# **Risiken und Auswirkungen eines Brandes bei Stuttgart 21 und Bewertung des aktuellen Brandschutzkonzepts der DB AG**

Dipl. Ing. Hans Heydemann, Stuttgart  
Dr. Christoph Engelhardt, München

**Auftraggeber: Aktionsbündnis gegen Stuttgart 21 / Oktober 2018**

Abb. 2.1.1 **Verrauchung Tiefbahnsteighalle** / Ausschnitt aus DB-Zchnng. 7.1.5.26, gezeigt in der 6. Schlichtungsrunde am 20. Nov. 2010 zur „Sicherheit im Brand- u. Katastrophenfall“

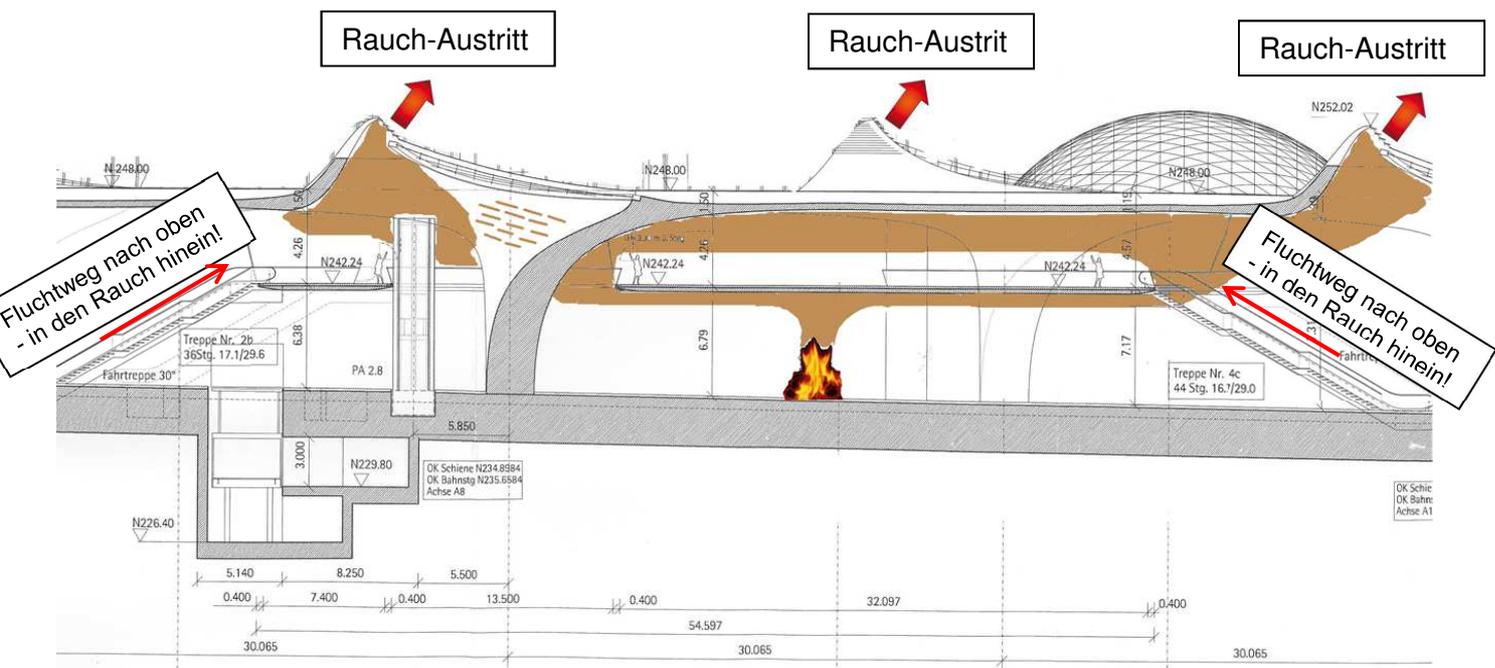
Dieser erhebliche Planungsmangel unzureichender Fluchtwege aus der S21-Tiefbahnsteighalle wurde 2010 in der sogenannten „Schlichtung“ von den S21-Kritikern gerügt, s. nachstehende Abb. 2.1.1, von den Vertretern der Bahn aber bestritten; s. 6. Schlichtungsrunde am 20. Nov. 2010 zur „Sicherheit“.

Abb. 2.1.2 **Nottreppenhäuser** auf dem Bahnsteig gem. 6.PÄ, v. EBA genehmigt 04/2015

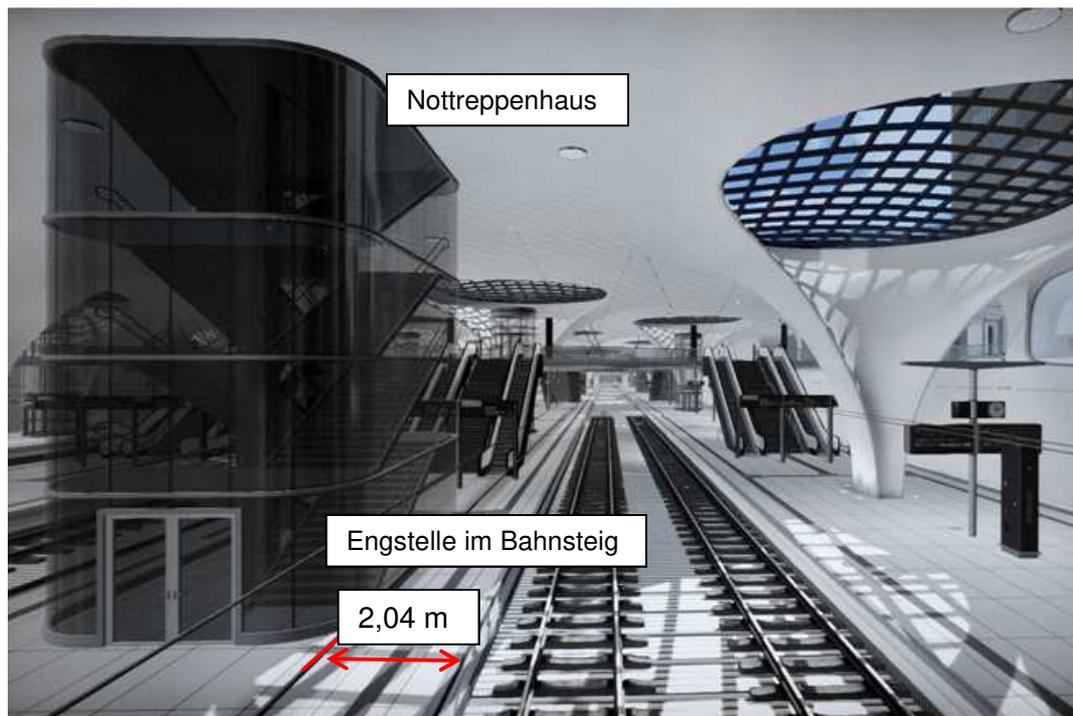
Diese Lösung wurde u.a. von der Feuerwehr beanstandet, weil die Ausstiege ins Freie zwischen den Lichtaugen liegen, über die der Rauch austreten soll, so dass die Flüchtenden in die verrauchten Bereiche hineingeführt worden wären. Zudem hätten diese Flucht-Treppenhäuser auf den Bahnsteigen weitere Engstellen von jeweils nur 2,04 m Breite bis zur Bahnsteigkante gebildet und damit sowohl den alltäglichen Bahnsteig-Verkehr als auch im Brand- und Katastrophenfall eine Flucht zusätzlich behindert.

Abb. 2.2.1 Fluchtweglängen / Ausschnitt aus Bild 8.142 „Fluchtweglänge“ BSK S. 257

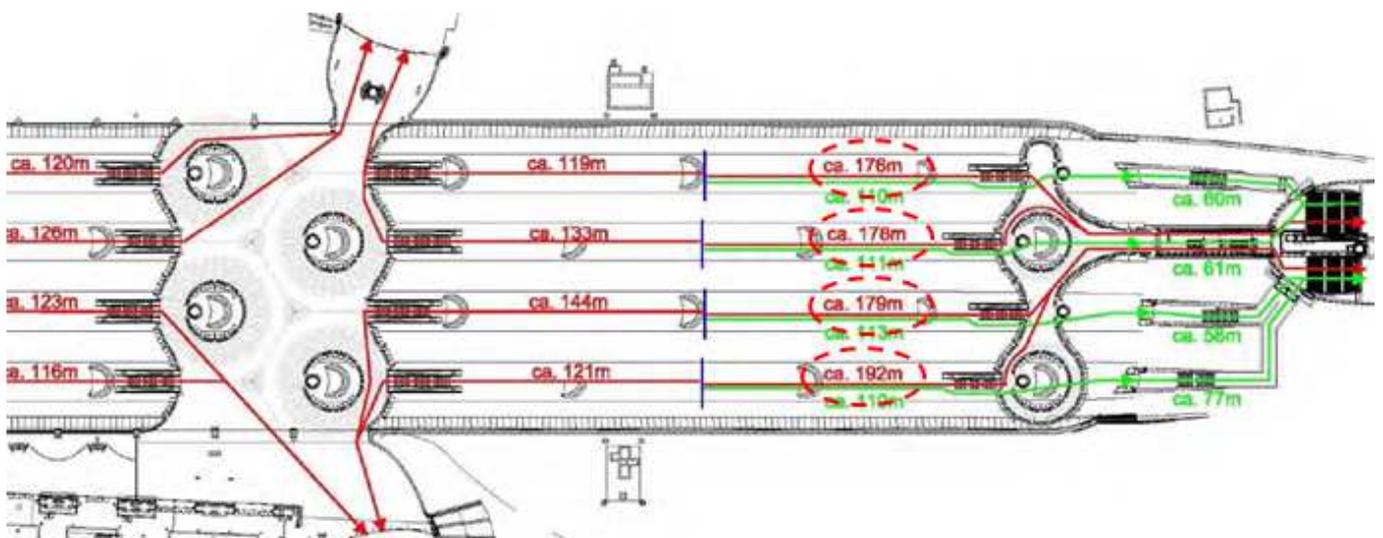
Das Verschieben der Fluchttreppen an die Bahnsteigenden verlängert nämlich die Fluchtwege für die meisten Reisenden ganz erheblich (s. Abb. 2.2.1) und begünstigt und verstärkt die Stau- bildung an den davorliegenden Treppenblöcken beträchtlich, was die Räumung erschwert und die Räumzeit deutlich verlängert.

Abb. 2.3.1 „Fluchttreppen Nordkopf“ / Längsschnitt

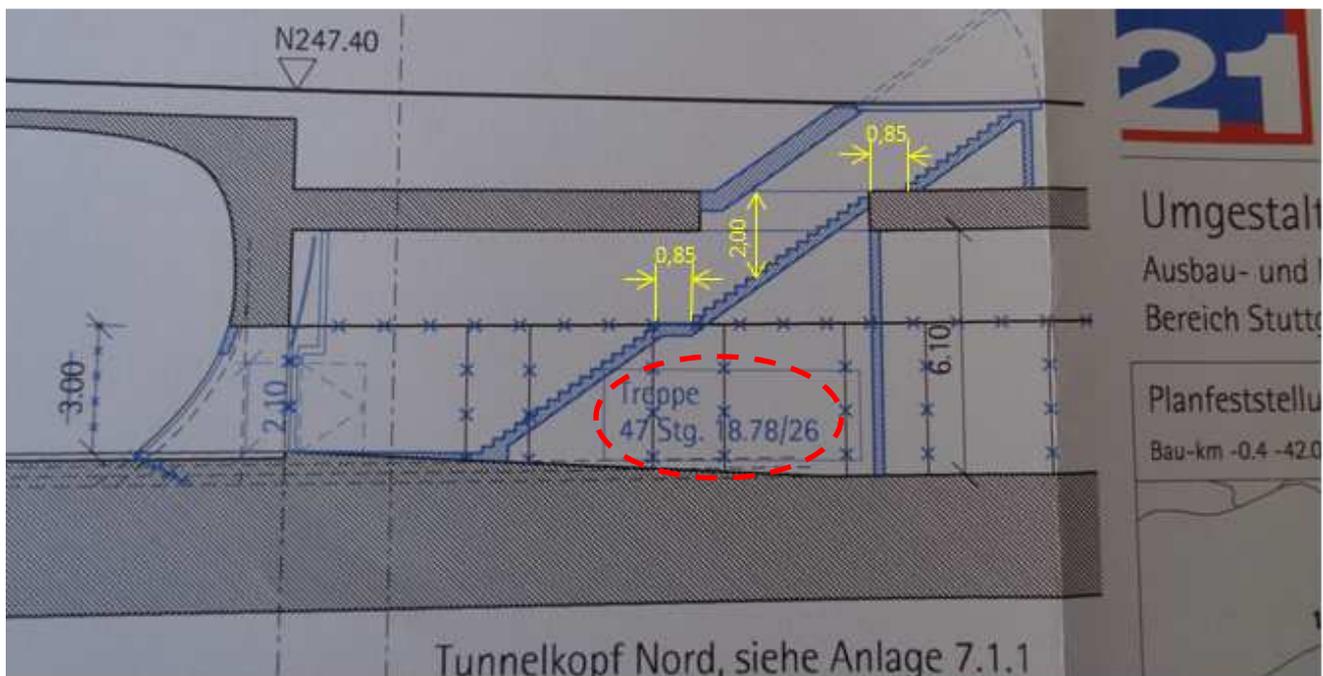
Diese Fluchttreppen sind jedoch zu steil und zur Entfluchtung größerer Menschenmengen nicht geeignet, s. hierzu nachfolgenden Längsschnitt Abb. 2.3.1 „Fluchttreppen Nordseite“. Die hier jetzt vorgesehene Breite der Trittstufen ist mit 27 cm (Südkopf) bzw. 26 cm (Nordkopf) viel zu schmal. Die Länge eines handelsüblichen Schuhs Gr. 41/42 liegt bei 30 cm; ein erwachsener Normalbürger könnte auf einer solchen Treppe mit einer Stufenbreite von nur 26 oder 27 cm nicht voll auftreten; es besteht die Gefahr des Stolperns mit Abrutschen und Stürzen. Stürzt auch nur einer, reißt er alle andern mit sich oder liegt ihnen im Wege.

Abb. 2.4.1 Fluchttreppe mit Falltür im Südkopf / Ausschnitt aus Zeichng. 7.1.5.26 2C „Längsschnitt“

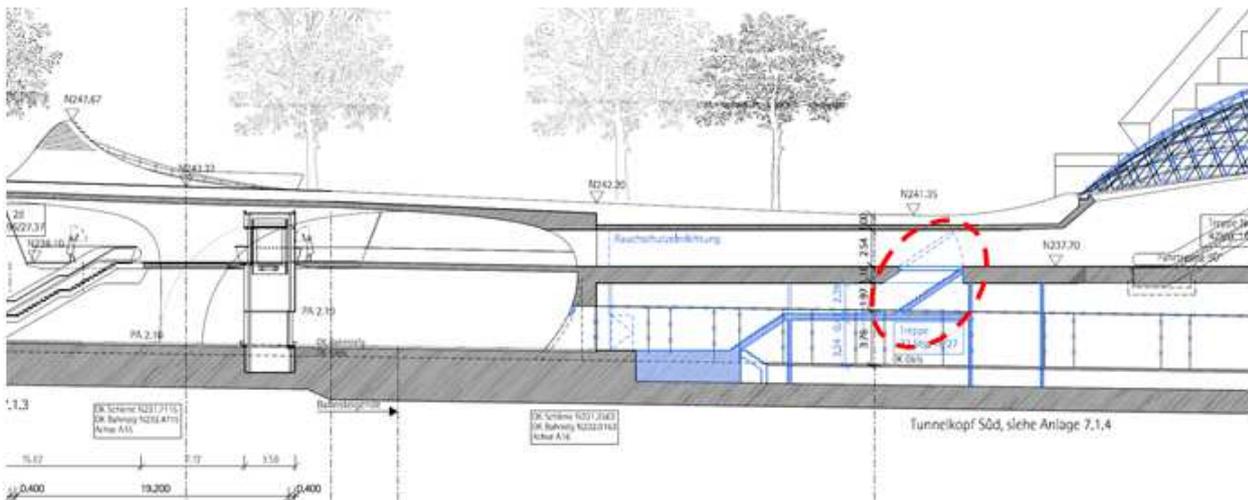
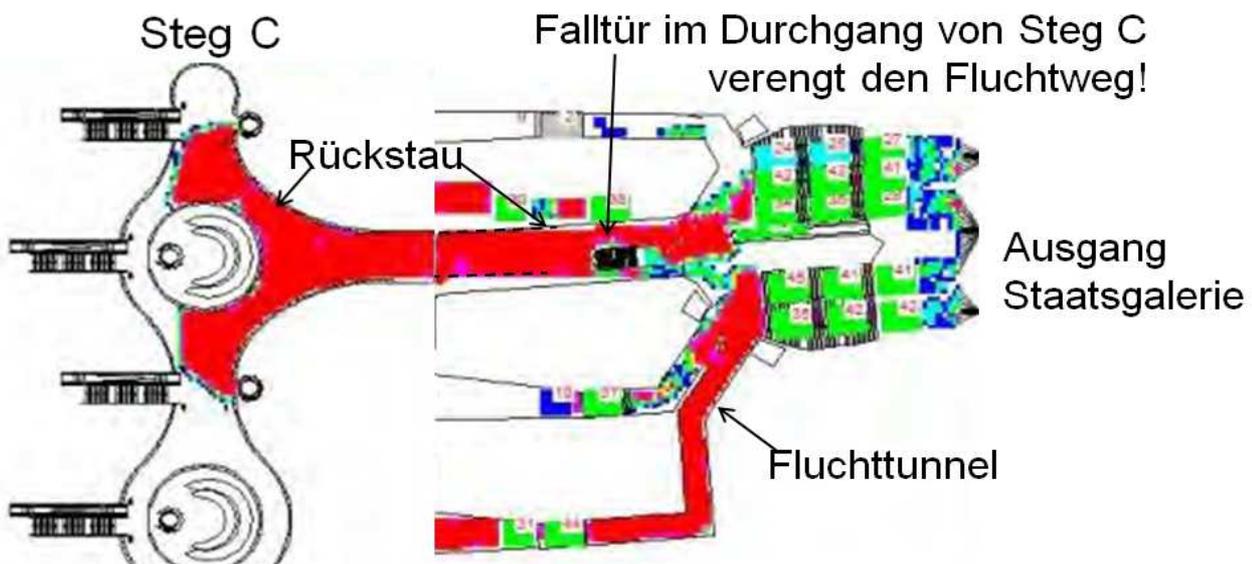
Diese Falltür stellt eine erhebliche Verengung des Fluchtweges vom Steg „C“ dar, die im Evakuierungsfall hier eine nicht tragbare Staubildung zur Folge hat, siehe vorstehende Abb. 2.4.2 sowie die Simulationsbilder auf S. 135 – 141 im BSK<sup>04</sup>).

Abb. 3.4.1 Rollstuhl-Warteplatze vor Fluchttreppe Nord / Ausschnitt aus Zeichng. 10.2.8

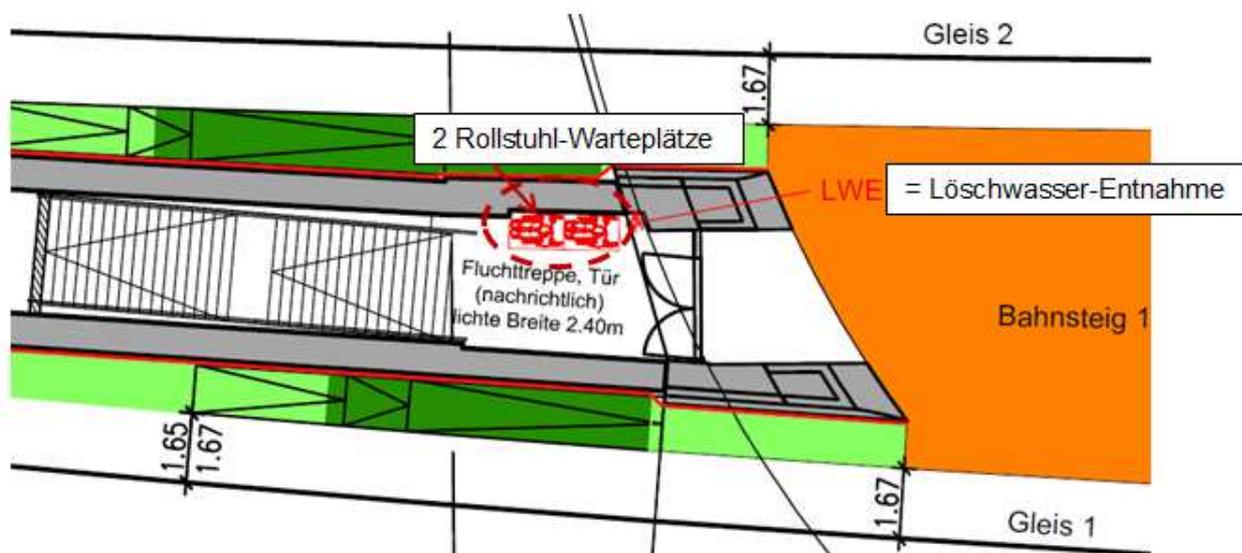
Die tatsächlich vorgesehene Anzahl der Rollstuhl-Warteplatze in den als „gesichert“ angesehenen Zugangsfluren zu den Fluchttreppen an den beiden Bahnsteigenden wird nicht genannt und ist nur aus den „Rettungsplänen“ ersichtlich. Danach sind lediglich zwei Rollstuhl-Warteplatze am Nordkopf und nur drei am Südkopf vorgesehen, s. nachstehenden Planausschnitt Abb. 3.4.1. Das ist bei weitem unzureichend.

Das Brandschutzkonzept verweist auf Erhebungen der DB, wonach von „einer Gleichzeitigkeit von max. 2 – 3 Rollstuhlfahrern pro Bahnsteig auszugehen“ ist (BSK<sup>04)</sup> S. 98), was bei 4.000 Personen, die im Ernstfall vom Bahnsteig flüchten müssen, angesichts des steigenden Anteils von Menschen mit Behinderungen erheblich zu gering ist.

Abb. 4.2.1 **Brandverlauf** nach DB-Anwenderhandbuch 2010  
aus: „Brandschutzkonzept Bahnhofshalle“ S. 49 / BPK Stand 22.4.2016

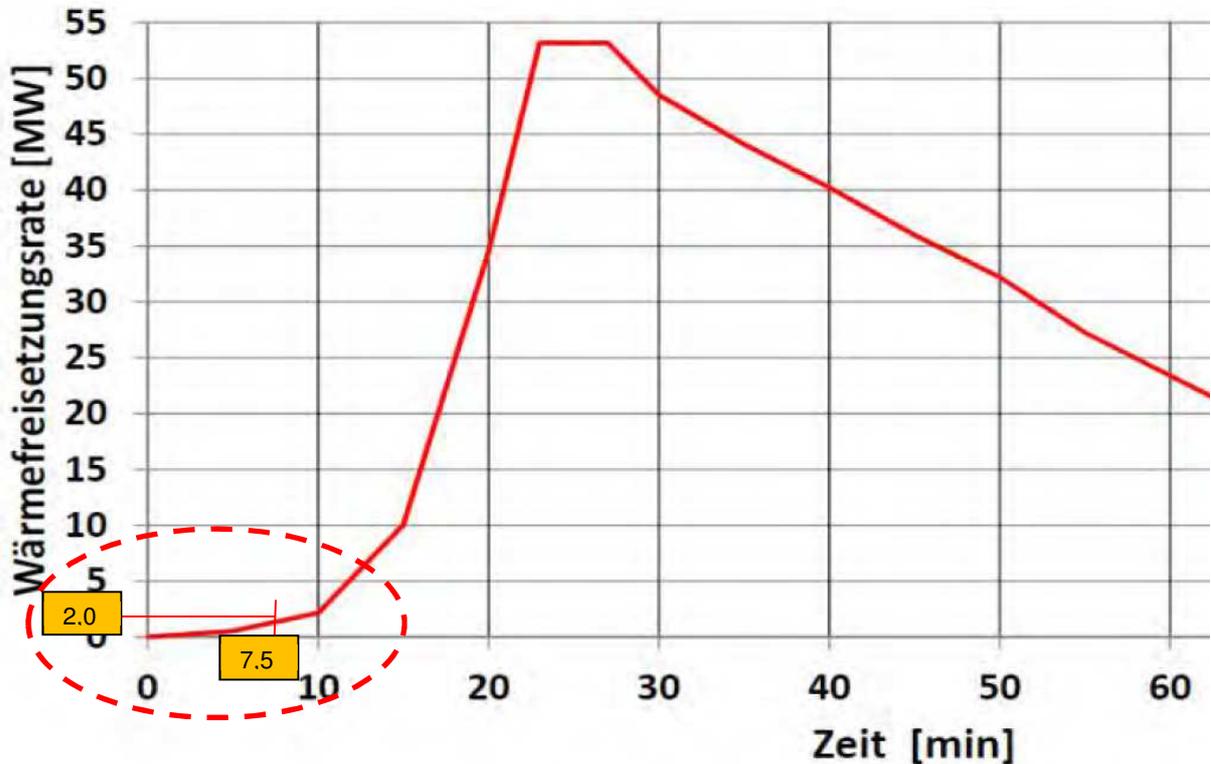
erreicht wird, widerspricht aller Erfahrung und auch den Ergebnissen von Brandversuchen, die den Vollbrand bereits 10 Minuten nach Brandbeginn erwiesen haben, s. nachfolgende Abb. 4.2.2 mit den Energiefreisetzungsrate für Schienenfahrzeuge, abgeleitet aus den EUREKA-Versuchen [Bild 8/1 aus „Brandschutz in Fahrzeugen und Tunneln des ÖPNV“<sup>09</sup> S. 465 / VDV 2005].

Abb. 5.3.1 LICHTAUGE mit Rauchabzugsöffnungen S21-Tiefbahnsteighalle

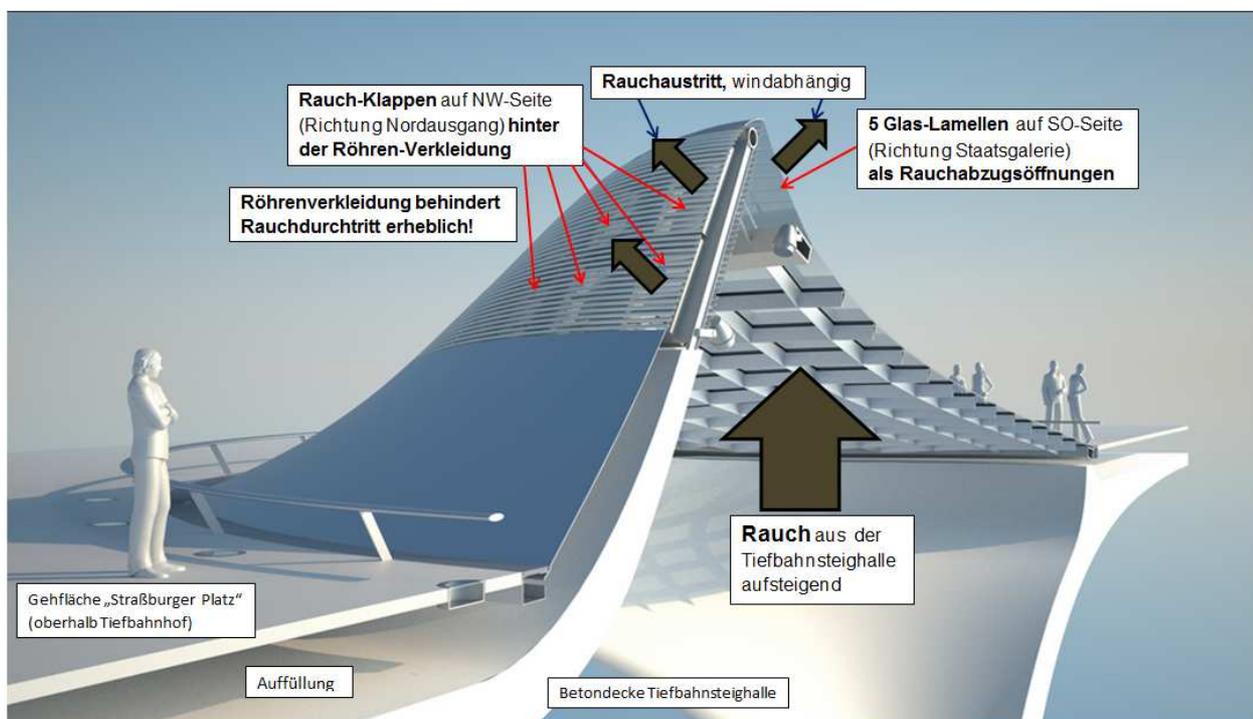
Die Anordnung der Jalousie-Öffnungen in der steil aufragenden Spitze der Lichtaugen ist denkbar ungeeignet für den ungehinderten Rauchaustritt. Die Draufsicht in Bild 8.37 stimmt überdies auch nicht mit der Darstellung in Bild 12.3 überein. In der Draufsicht Abb. 5.6.1 [Bild 8.37 aus dem BSK<sup>04)</sup>] sind 18 kleinere trapezförmige NRWG unterschiedlicher Größe in einem 120°-Kreisbogen an der Außenrundung sowie eine größere Rechteck-Öffnung oben mittig in der Innenrundung der Lichtaugen-Schale oberhalb der Verglasung dargestellt. Die Lichtaugen-Achse liegt parallel zur Hallenachse, die nach West-Nordwest gerichtet ist. Die Hauptwindrichtung ist etwa unter 40° dazu aus West-Südwest.

Abb. 6.1.2 **Schwallbauwerk Süd**, Grundriss Zwischenebene für Gebläse-Aufstellung, Ausschnitt aus DB-Plan Anlage 7.1.4.8 „Schwallbauwerk Süd“ als leerer Plan.

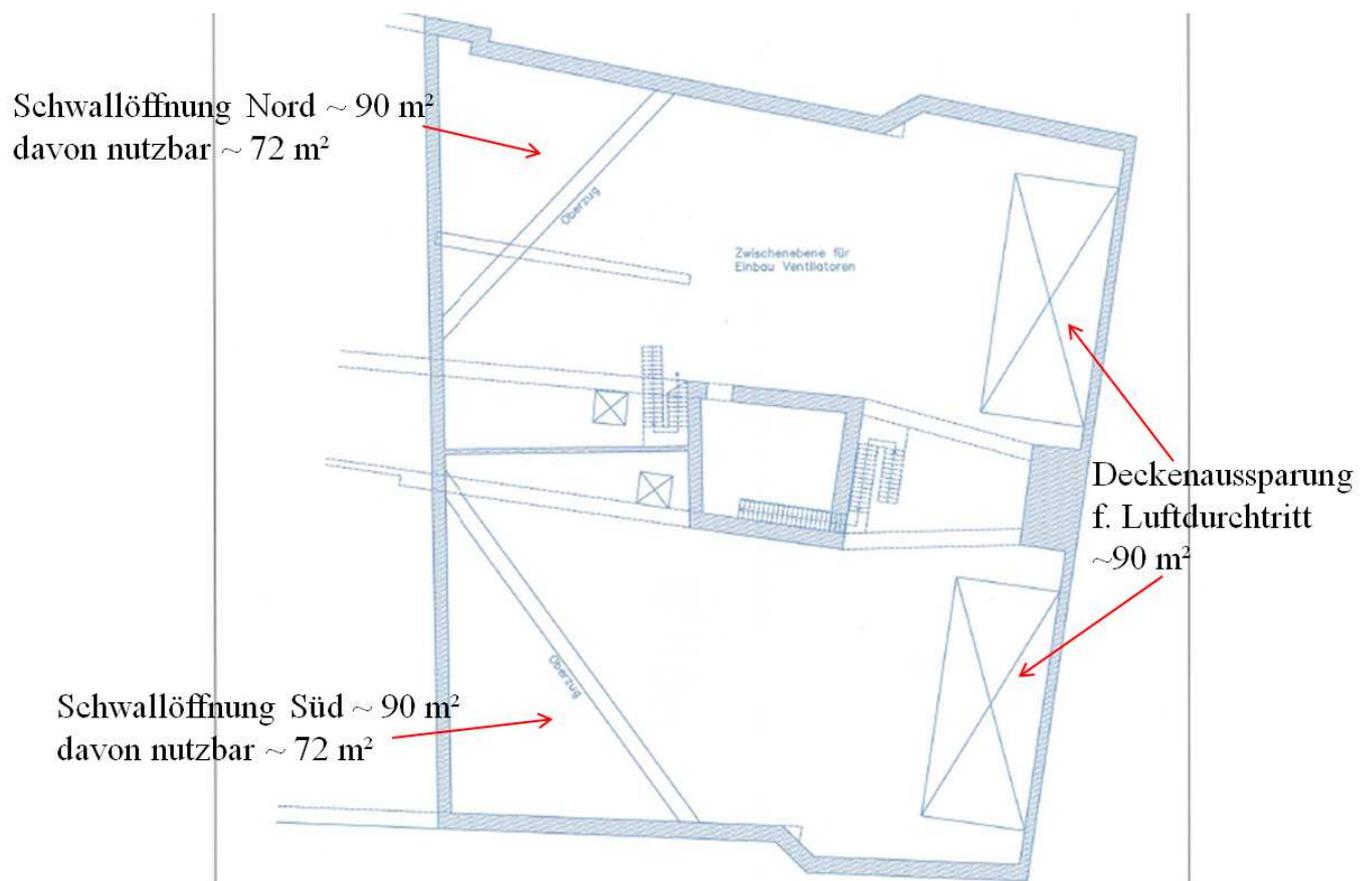
Wie bereits erwähnt, sind in den Plänen des Schwall- und Entrauchungsbauwerkes Süd, die dem Antrag auf Änderungsgenehmigung beigelegt waren, keinerlei Technische Anlagen und Ausrüstungen dargestellt, nicht einmal die zur Abgrenzung der einzelnen Bereiche zwingend notwendigen Zwischenwände, s. vorstehend in Abb. 6.1.2 auszugsweise wiedergegebenen DB-Plan Anlage 7.1.4.8 Grundriss „Zwischenebene“.
